Keuringsverslag van een elektrische laagspanning- en zeer lage spanningsinstallatie

NIET CONFORM

Straatnaam Brugstraat
Huisnummer 112
Busnummer -
Postcode 3000
Gemeente LEUVEN
Land België

Controlebezoek van een oude huishoudelijke elektrische installatie van een wooneenheid bij verkoop op vraag van de verkoper volgens (KB 08/09/2019) - AREI Boek 1- 8.4.2. en 8.2.1. en 4.2.4.3.

Afbeelding schakel- en verdeelbord:

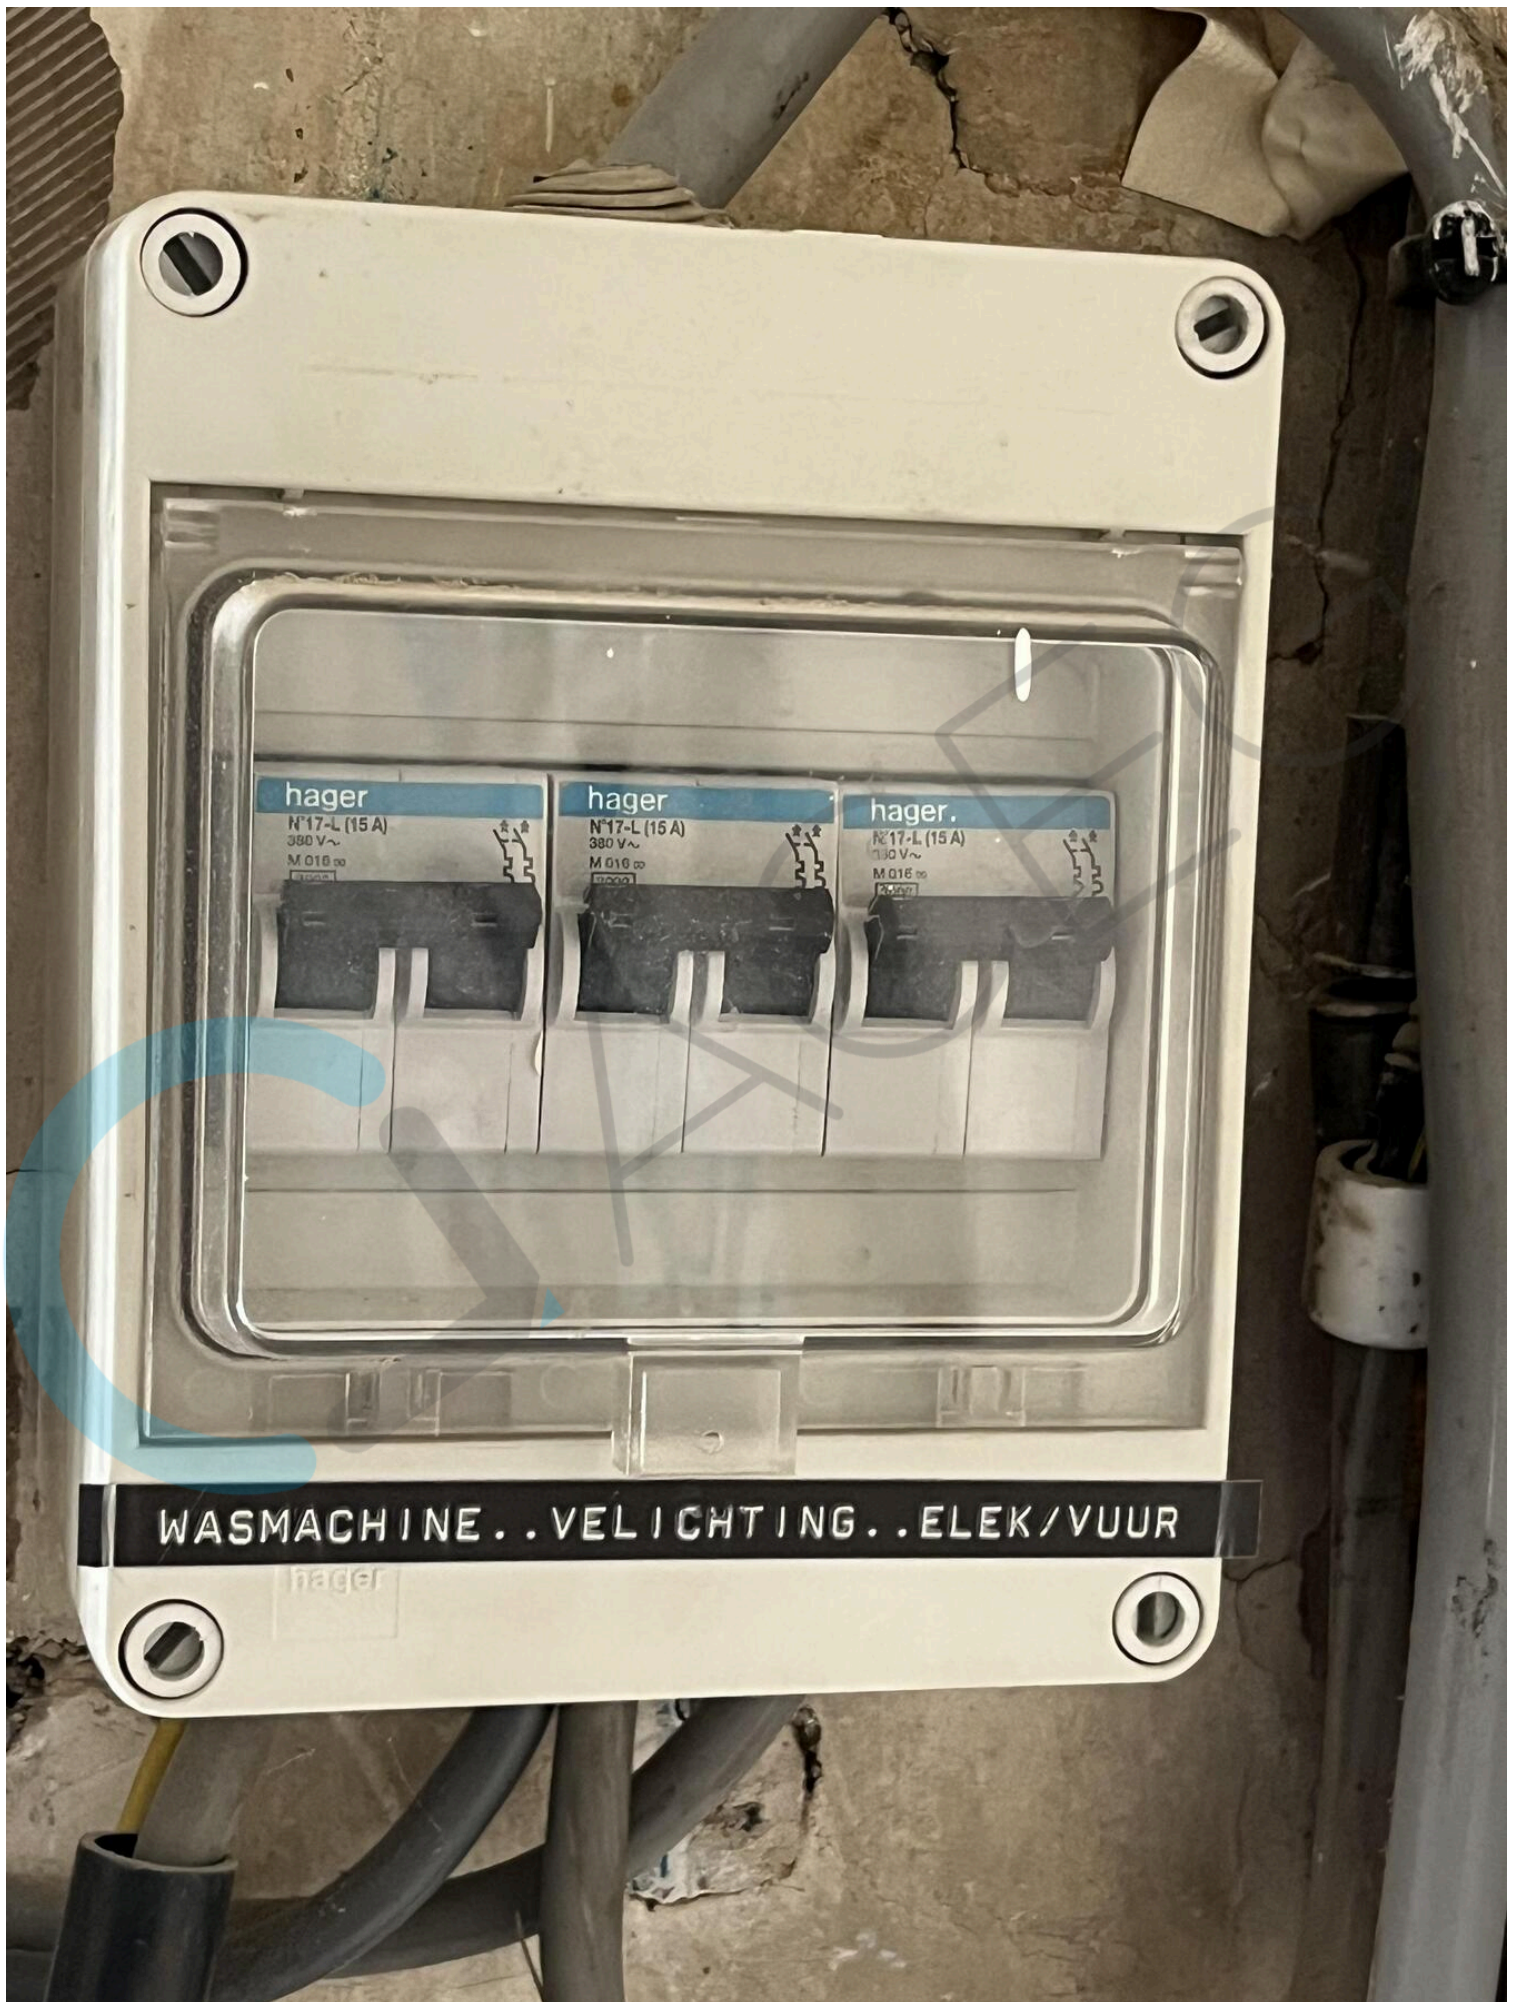
I1.01 Eëndraadschema van de installatie is niet aanwezig. (Boek 1 Afdeling 2.12 - 2.13 en 3.1.2)

I1.03 Situatieschema van de installatie is niet aanwezig. (Boek 1 Afdeling 2.12 - 2.13 en 3.1.2)

I2.03 De continuïteit van equipotentiaalverbindingen en/of beschermingsgeleiders zijn niet gewaarborgd. (Boek 1 Onderafdeling 5.3.5.3.G. en 5.4.3.5)

I3.01 Aardelektrode ontbreekt. Aardingsweerstand niet gemeten. (Boek 1 Onderafdeling 4.2.3.1 en 5.4.2.1.)

I3.07 Een demonteerbaar aansluitstuk (aardingsonderbreker) dient aangebracht te worden in de aardgeleider teneinde de meting van de aardweerstand mogelijk te maken. (Boek 1 Onderafdeling 5.4.3.5.)

I5.10 De genaakbare, naakte onder spanning staande delen zijn onvoldoende afgeschermd. (Boek 1 Afdeling 5.1.4. en 4.2.2.3.)

I5.12 De doorsneden van de interne verbindingen en/of van de verdeelrails in het bord zijn onvoldoende. (Boek 1 Onderafdeling 4.4.1.1. en 4.4.1.5.)

I6.02 Een algemene differentieelstroombeschermingsinrichting met een nominale stroom (In) van minstens 40A en een gevoeligheid van maximum 300mA is niet geplaatst. (Boek 1 Onderafdeling 4.2.4.3. en 5.3.5.3.a.)

I6.04 Een differentieelstroombeschermingsinrichting met een gevoeligheid van 30mA is te plaatsen voor installaties van badkamer, wasmachine, vaatwas, droogkast en/of gelijkaardige toestellen. Deze dient ondergeschikt te zijn aan de hoofddifferentieelstroombeschermingsinrichting (Boek 1 Onderafdeling 7.1.4.3. en 4.2.4.3.)

I8.07 Leidingen zijn te bevestigen met aangepaste bevestigingsmiddelen. (Boek 1 Onderafdeling 5.2.2. en 5.2.9.)

I8.08 De geleiders van het type VOB moeten in daarvoor bestemde buizen, kabelgoten geïnstalleerd worden. (Boek 1 Onderafdeling 5.2.9.3. en 5.2.9.6.)

I8.13 Het gebruik van kabels van het type VTLmb, LMVVR, COAX, VVT is verboden. (Boek 1 Onderafdeling 5.2.1.2.)

I8.15 Het gebruik van verdeelstekkers is enkel toegelaten bij aansluiting van snoeren op de vaste installatie, vaste aansluiting is dus verboden. (Boek 1 Onderafdeling 5.2.6.2.)

I8.17 De niet-gebruikte leidingen verwijderen of aan de uiteinden te isoleren. (Boek 1 Onderafdeling 4.2.3.3.b)

I8.21 Kabeldoorvoeren uit te voeren met wartels of gelijkwaardig bescherming. (Boek 1 Onderafdeling 5.2.6.1.)

I9.03 Loshangend elektrisch materieel dient degelijk bevestigd te worden. (Boek 1 Afdeling 1.4.1. & 1.4.2)

I9.13 Elektrisch materieel zonder bodem mag niet rechtstreeks op brandbaar materiaal geplaatst worden. (Boek 1 Onderafdeling 5.1.1.2.)

N17 De aardspreidingsweerstand kon niet gemeten worden. Deze dient bij voorkeur kleiner te zijn dan 30ohm.

N18 De isolatieweerstand kon niet gemeten worden. Deze dient groter te zijn dan 0,5Mohm.

N22 De elektrische installatie is grondig na te zien en conform te maken volgens de voorschriften van het AREI boek 1.
